Zlepšení kvality vod horního povodí řeky Moravy - II. fáze

změnový list č.	Datum předložení	22. 07. 2015
Ev.č.	ZL-024-S-S-SO 2.003	Datum schválení

Změnový list předkládá:	zhotovitel
Charakter změny:	Práce neobsažené v ZDS xx) Oprava položek dle skutečnosti
Stavba / objekt / úsek:	2. Město Šumperk / SO 2.003/ lokalita Zábřežská - stoka Vančurova

ID 024-S-Š-SO 2.003) Iniciační dopis - lokalita Zábřežská - stoka Vančurova - rekonstrukce zatrubněného potoka.

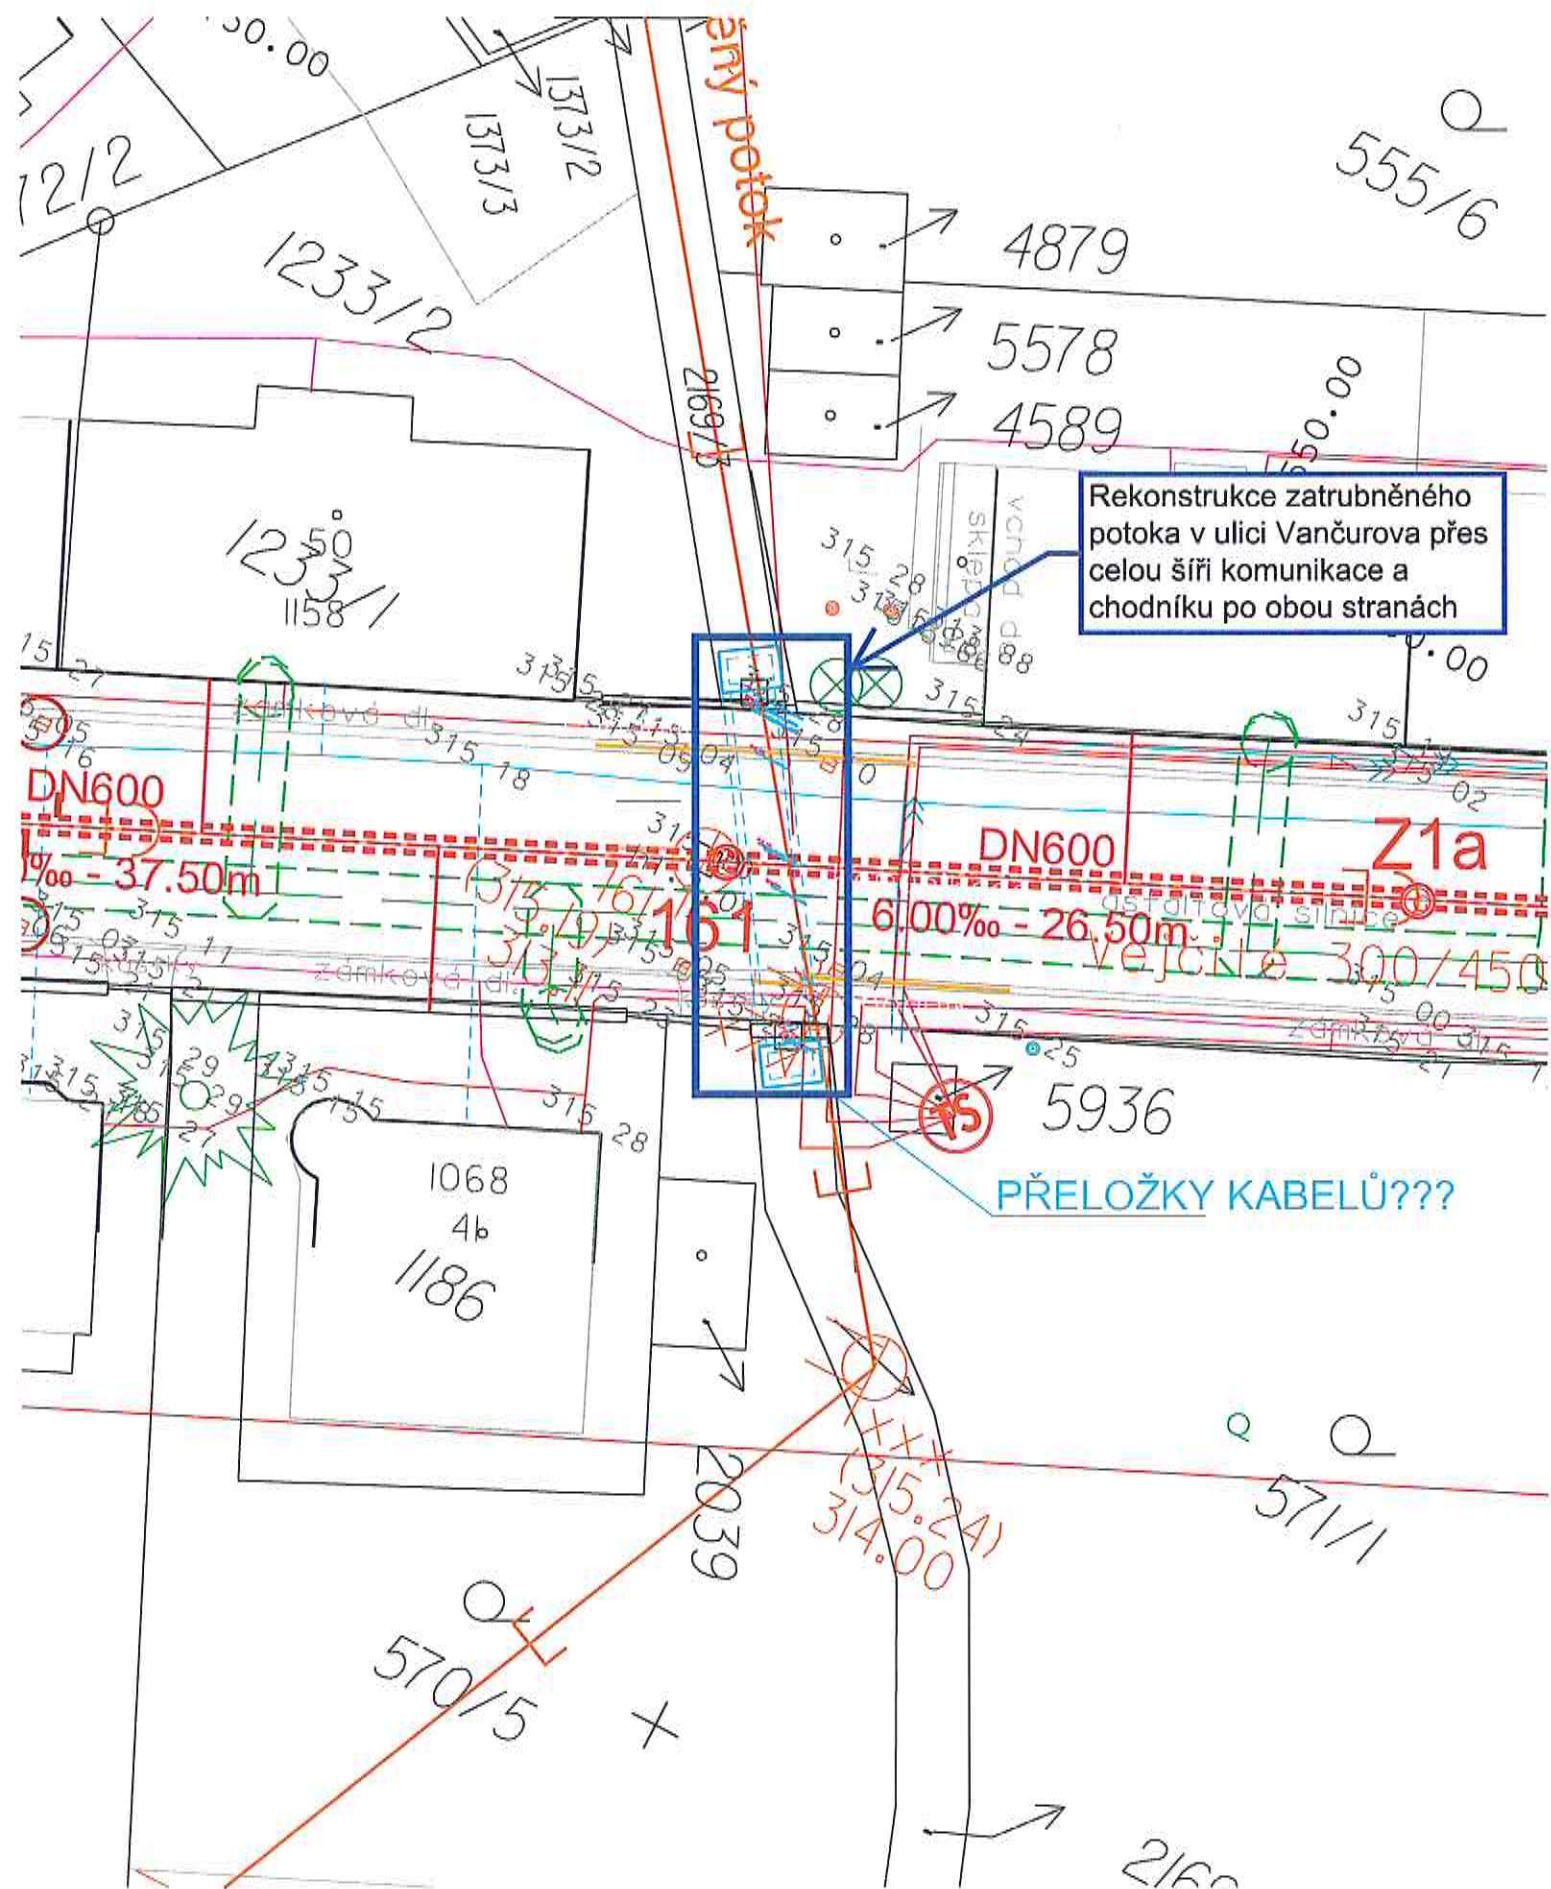
1. Dne 11.12.2015 při pokládce potrubí ŽB DN 600 v úseku mezi šachtami Z1a – Š 161 cca 1m před šachtou 161 vede těsně pod vozovkou stávající „zatrubněný potok“, který je ve špatném stavu (ZD předpokládá betonové trouby DN 800), ale ve skutečnosti je tento potok pod komunikací vyzděn z cihel o vnitřních rozměrech cca 0,5m x 0,3m (viz.foto níže). V tomto případě nelze provést rekonstrukci dle PD.

1. Zhotovitel navrhuje tuto rekonstrukci provést jako monolitický žlab zakrytý zákrytovými ŽB deskami v celé délce pod komunikací a chodníky za stávající oplocení. Propoje budou provedeny pomocí ŽB šachet na každé straně, tak aby byl zajištěn přechod z bet.trub DN 800 do ŽB žlabu.

Foto stávajícího potoka:

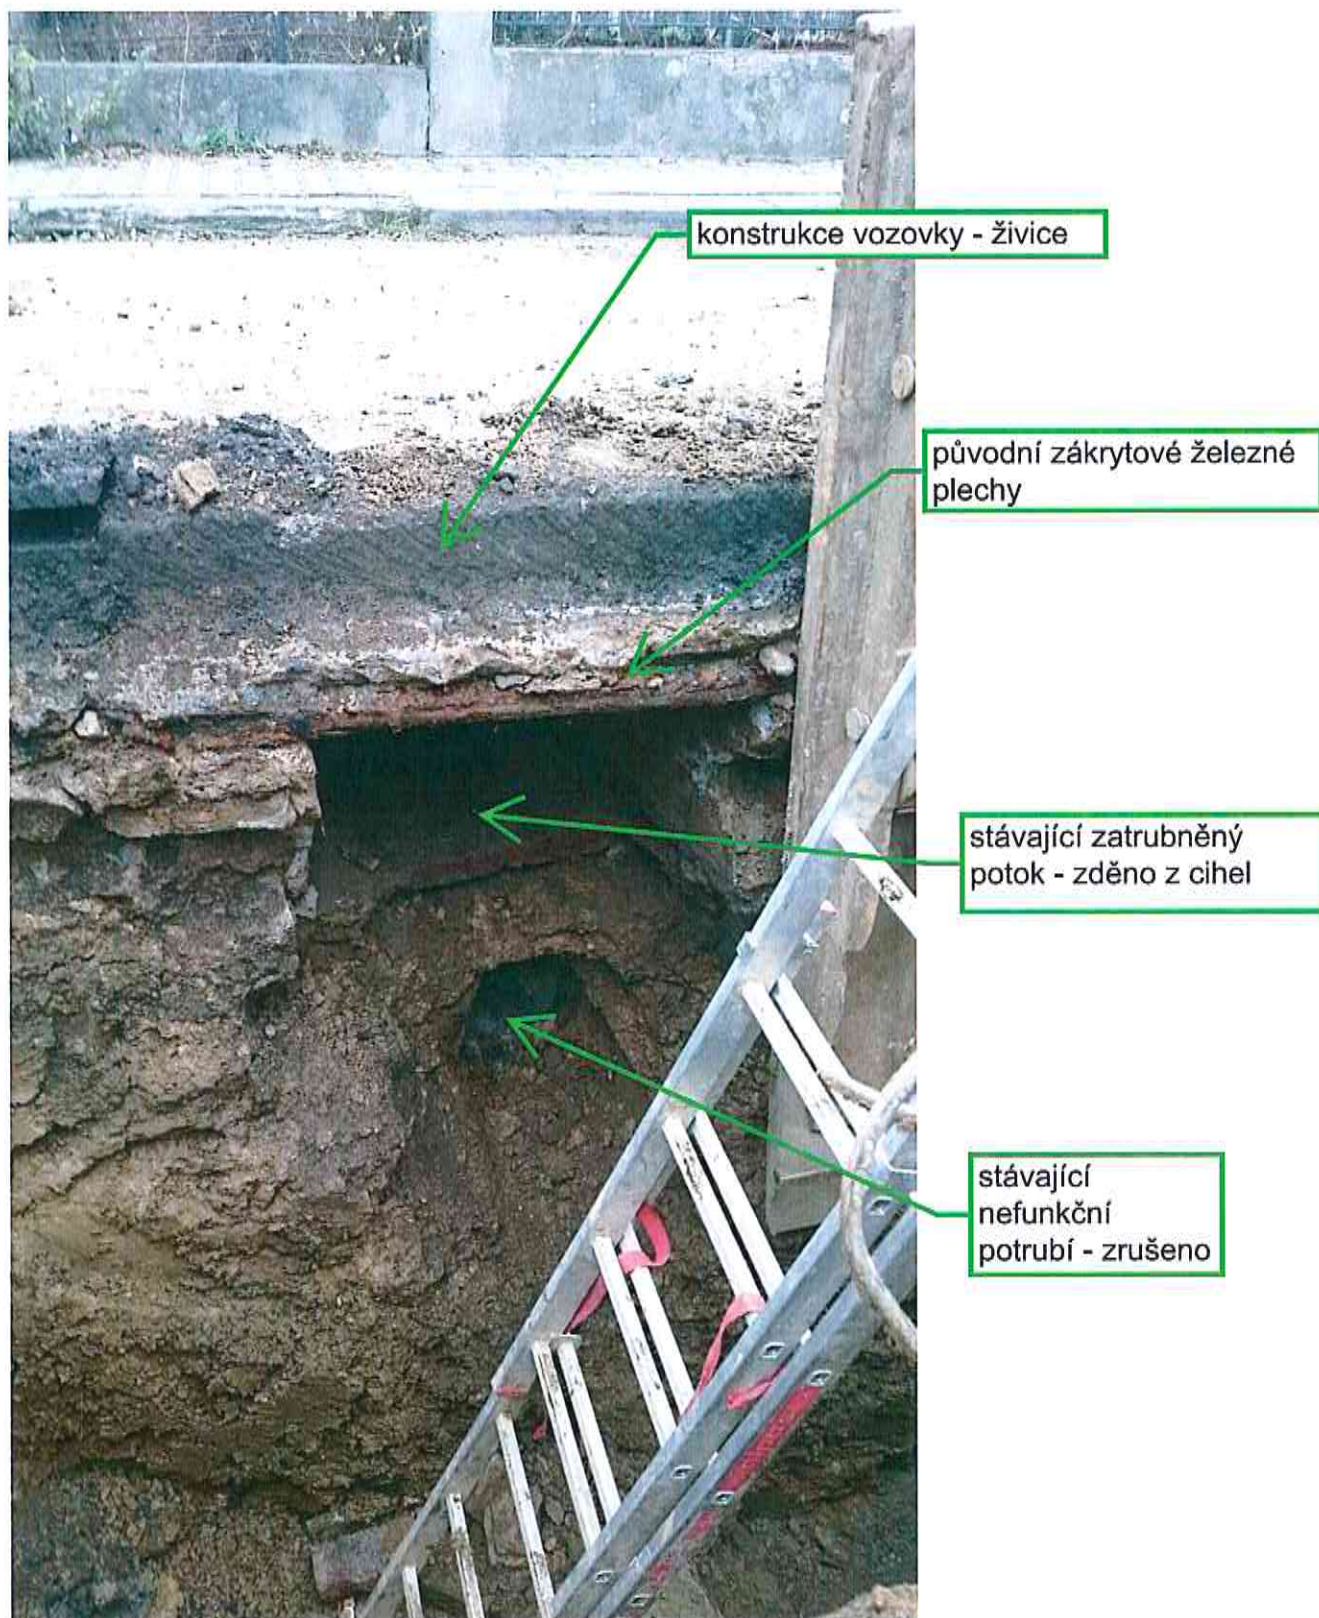
Při stavbě kanalizace v ulici Vančurově bylo zjištěno, že zatrubněný potok, který kanalizace kříží, není v úseku pod komunikací proveden z betonových trub DN 800, jak bylo uvedeno v podkladech pro projektovou dokumentaci, ale je proveden jako obdélníkový kanál o rozměrech cca 0,5 m x 0,3 m, vyzděný z cihel, ve velmi špatném stavu. Z trub DN 800 je potok proveden v navazujících úsecích mimo komunikaci.

Vzhledem k tomu, že vyzděný potok je uložen velmi mělko pod povrchem komunikace, není možné nahradit stávající obdélníkový profil potrubím DN 800, jak předpokládala ZD. Křížením stoky a potoka dojde vzhledem uvedenému stavu k destrukci stávající konstrukce potoka. Proto je nutné navrhnout novou konstrukci, která bude mít odpovídající průtočný profil a současně umožní uložení do komunikace.

Navrhuje se provedení železobetonového žlabu uzavřeného obdélníkového profilu, který bude uložen v komunikaci a pod chodníky. Propojení s potrubím DN 800 bude zajištěno atypickými šachtami na začátku a na konci úseku. Takto je nutné provést úsek potoka v celém rozsahu jeho křížení s ulicí Vančurovou, šachty jsou umístěny v nezpevněných plochách vedle chodníků.
